No. EXPEDIENTE
MOPC-CCC-LPN-2019-011
No. DOCUMENTO
01

REPÚBLICA DOMINICANA
MINISTERIO DE OBRAS PÚBLICAS Y COMUNICACIONES
“Año de la Innovación y la Competitividad”

RESPUESTA A CONSULTAS AL PLIEGO DE CONDICIONES

Con relación al procedimiento de Licitación Pública Nacional de precios No. MOPC-CCC-LPN-2019-0011 para la *“CONSTRUCCIÓN DE ESTACIONES DE PASAJEROS INTERURBANA EN EL GRAN SANTO DOMINGO Y EL DISTRITO NACIONAL (TERMINAL INTERURBANA DEL SUR)”*, tenemos a bien dar respuesta a las preguntas realizadas por los oferentes en tiempo hábil, de acuerdo al cronograma de actividades.

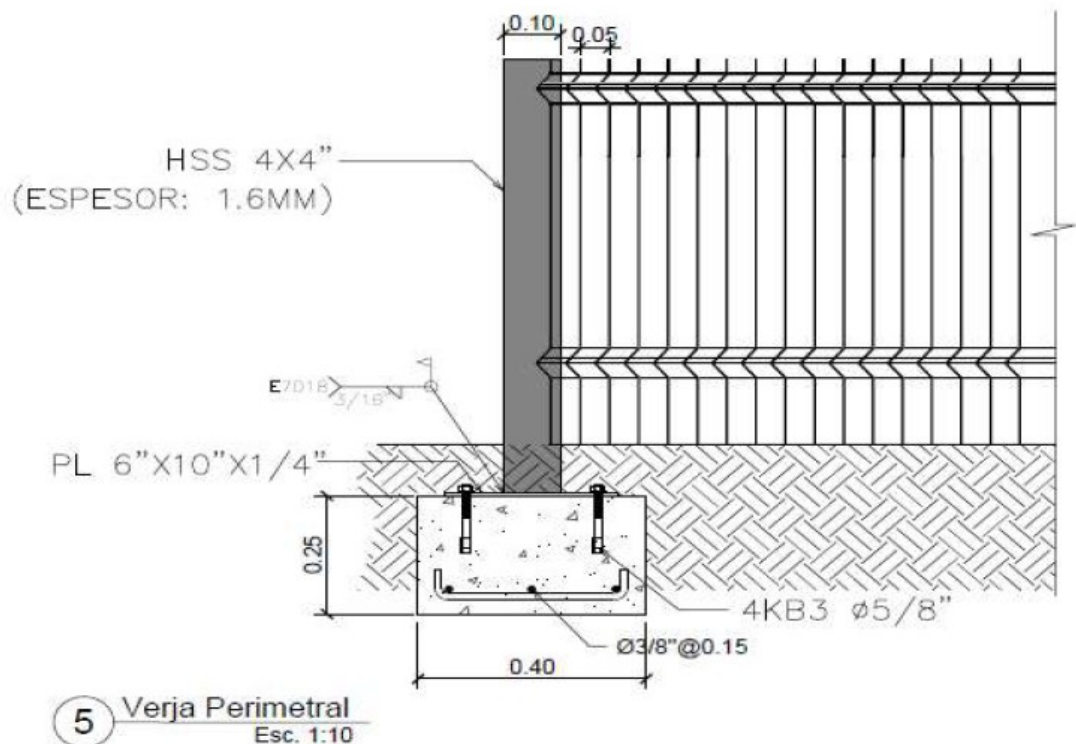
- g) En el listado de partidas, Parte C, módulo Túnel Peatonal partida No. 2-g Losa aligerada (e=0.15 mts), indica que el espesor de la losa aligerada es 0.15m; sin embargo en el plano ES-08 Plano Estructural Losa de Piso, detalles 3, 4 y 5 se indica que el espesor de la losa aligerada es de 0.20m incluyendo la bovedilla de poliestireno expandido y el topping de concreto.

- h) ¿Podrían aclarar cuál es el espesor de la losa aligerada?

- i) Favor indicar las dimensiones de las bovedillas de poliestireno expandido, ya que en los planos solo se indica que son de 0.15m de espesor.

- a. No se contempla hasta obtener estudio de suelos definitivo
- b. Considerar la partida de Grout en el análisis de las placas
- c. La cuantía a utilizar es $\rho = 0.71 \text{ qq/m}^3$
- d. Si, usar malla electrosoldada D2.3 x D2.3 x 200 x 200
- e. Considerar 2.00 mts de altura
- f. Esa verja no va
- g. Losa aligerada $e=0.20 \text{ mt}$ ver enmienda Listado de partidas
- h. Losa aligerada $e=0.20 \text{ mt}$ ver enmienda Listado de partidas
- i. Las dimensiones son de $0.50 \times 0.50 \text{ mt}$, ver enmienda planos

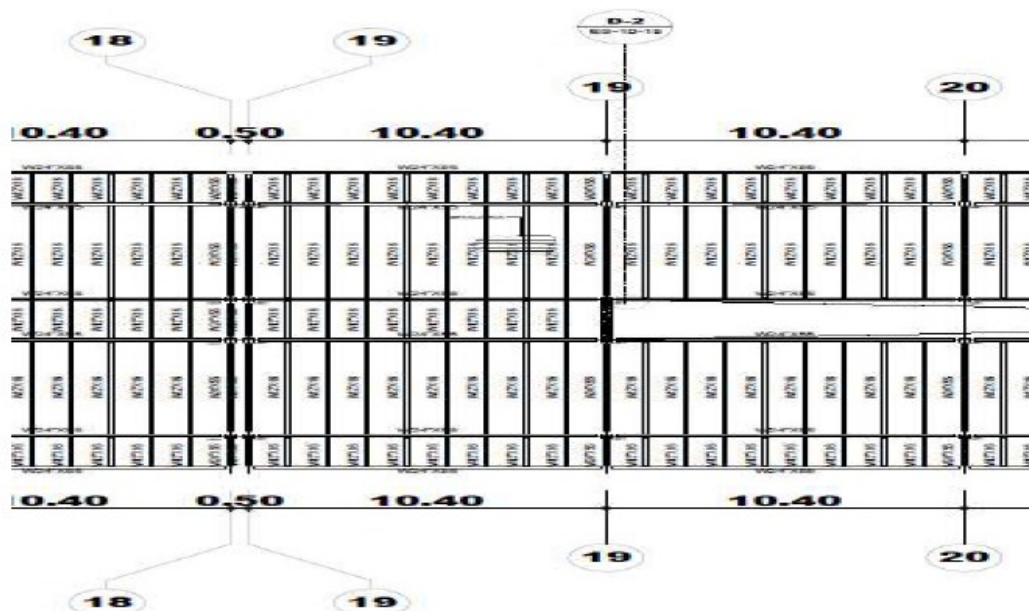
- d) En los planos estructurales, hay una nota que requiere el metalizado de todos los elementos estructurales de acero. Favor confirmar.

TODOS LOS ELEMENTOS, PLACAS Y PIEZAS DE ACERO ESTRUCTURAL DEBERÁN SER DEBIDAMENTE PROTEGIDOS CONTRA LA CORROSIÓN. SE DEBERA METALIZAR TODOS LOS ELEMENTOS ESTRUCTURALES PARA LUEGO COLOCAR RECUBRIMIENTO EPÓXICO EN TODA SU SUPERFICIE.

- a- No se incluye la pintura con resistencia al fuego
- b- Standing Seam, sin pintar
- c- No se va a utilizar
- d- Se cambia la nota por Limpieza de metal
- e- Ver enmienda planos
- f- L4"x4"x3/16, ver enmienda Listado de partidas
- g- Ver enmienda listado de partidas
- h- Ver enmienda Planos
- i- Cotizar según listado de partidas
- j- Ver enmienda Planos
- k- Cotizar según listado de partidas
